2023年4月13日

東北電力株式会社

女川2号機 原子炉冷却材浄化系 主配管の
要目表の記載の変更に伴う設計及び工事の計画の変更認可申請の扱いについて

工事計画認可申請 第4-4-3-1-14 図	
女川原子力発電所 第2号機	
設備 名称	【重大事故等対処設備】 高压代替注水系系統図 (7/7) (原子炉冷却材净化系その1)
	東北電力株式会社

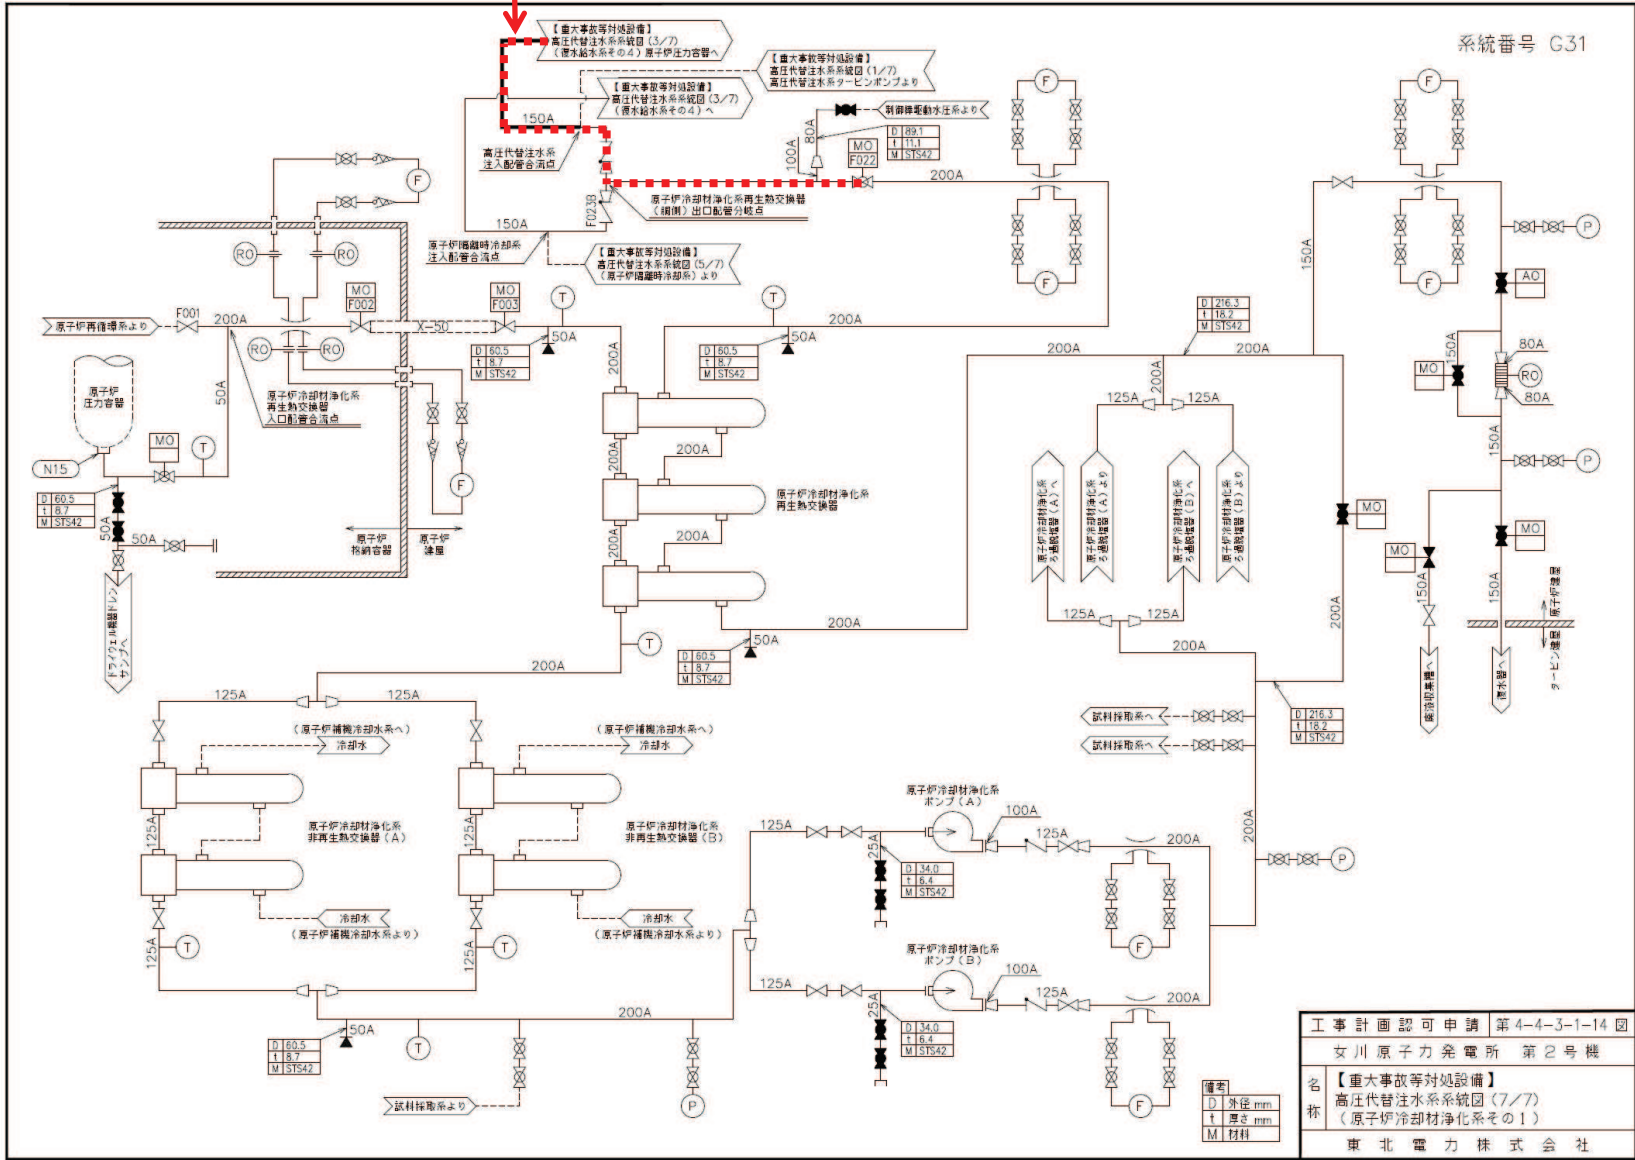
配管の一部を曲げ管からエルボ材に変更することで変更となる点は以下のとおりである（添付資料1～3参照）。

手続き対象設備

工事計画認可申請	第4-4-3-1-10図
女川原子力発電所 第2号機	
名称	【重大事故等対処設備】 高压代替注水系系統図 (3/7) (復水給水系その4)
東北電力株式会社	
9Z13

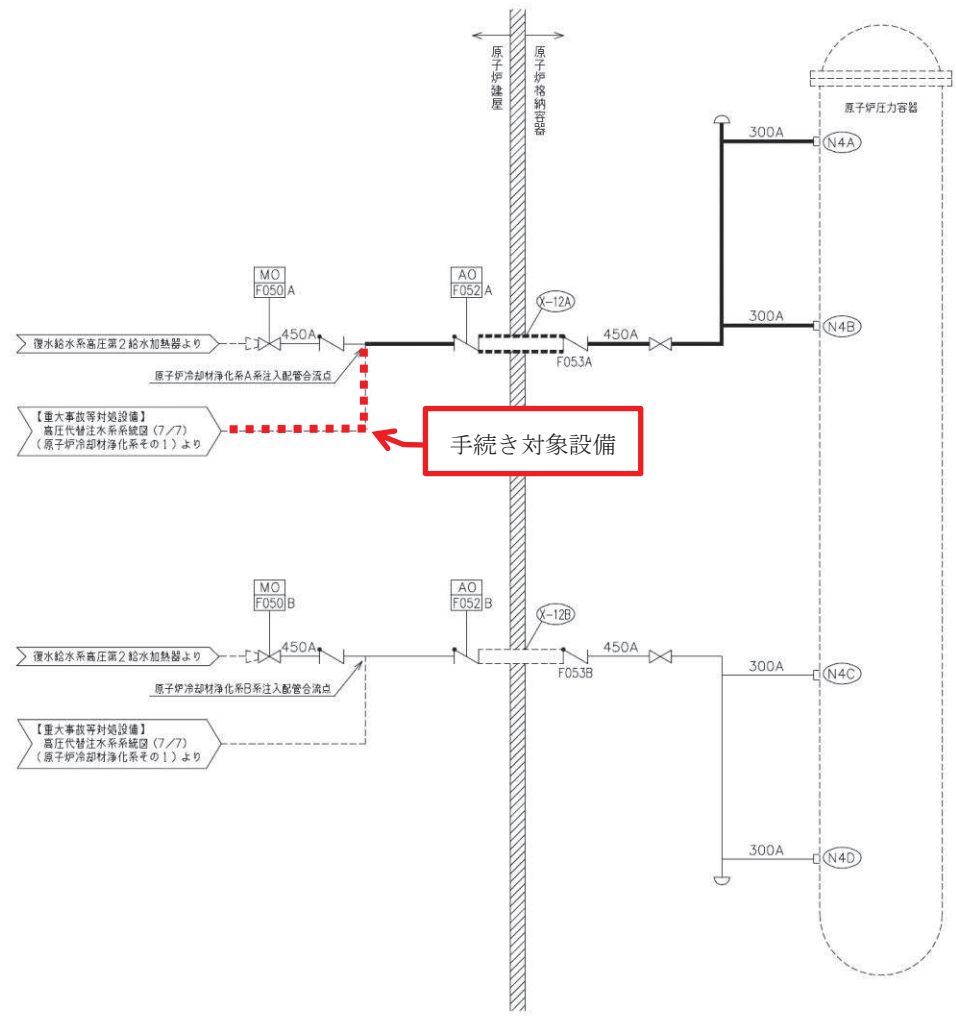
手続き対象設備

工事計画認可申請	第4-7-1-2-1図
女川原子力発電所 第2号機	
名称	原子炉冷却材浄化系 主配管の配置を明示した図面(その1)
東北電力株式会社	
CUW	2Z27

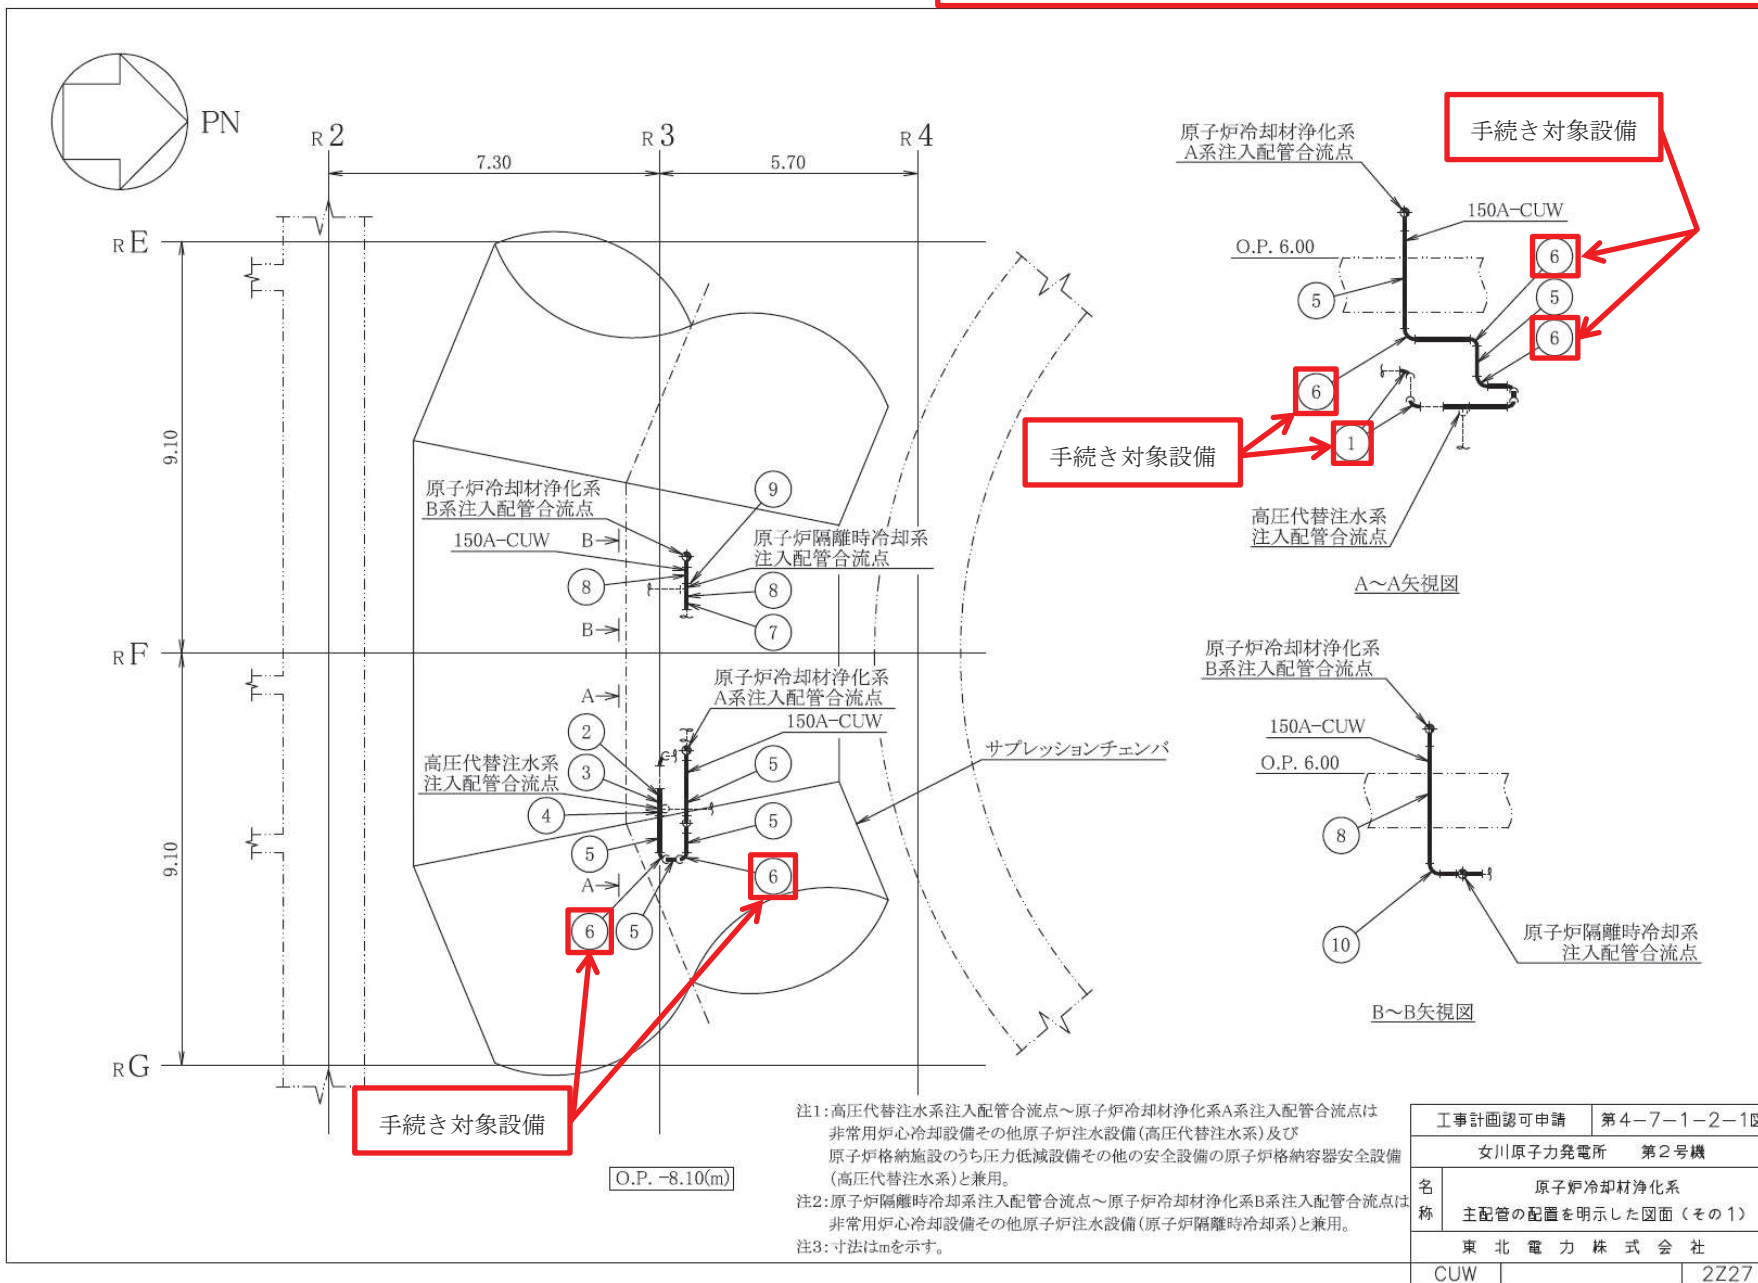
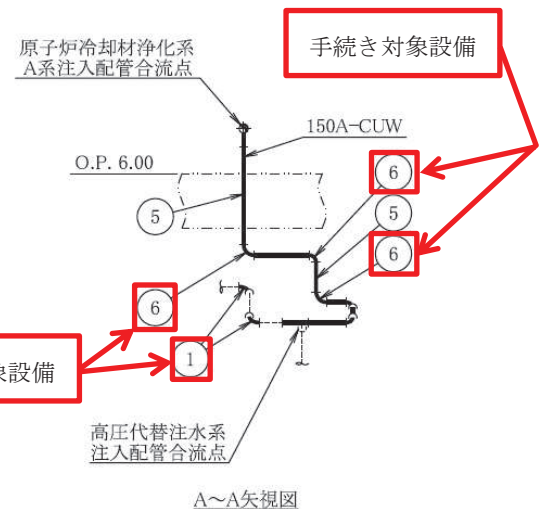
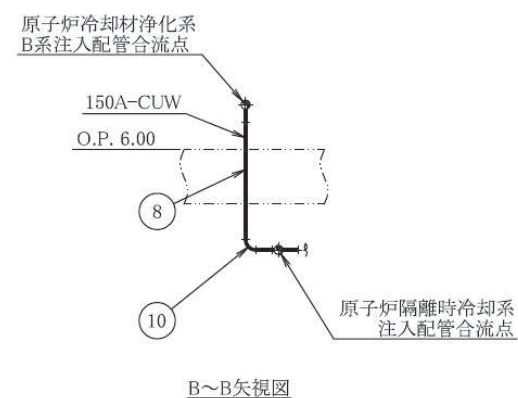
手続き対象設備

- 注1: 高压代替注水系注入配管合流点~原子炉冷却材浄化系A系注入配管合流点は非常用炉心冷却設備その他原子炉注水設備(高压代替注水系)及び原子炉格納施設のうち圧力低減設備その他の安全設備の原子炉格納容器安全設備(高压代替注水系)と兼用。
 注2: 原子炉隔離時冷却系注入配管合流点~原子炉冷却材浄化系B系注入配管合流点は非常用炉心冷却設備その他原子炉注水設備(原子炉隔離時冷却系)と兼用。
 注3: 寸法はmを示す。
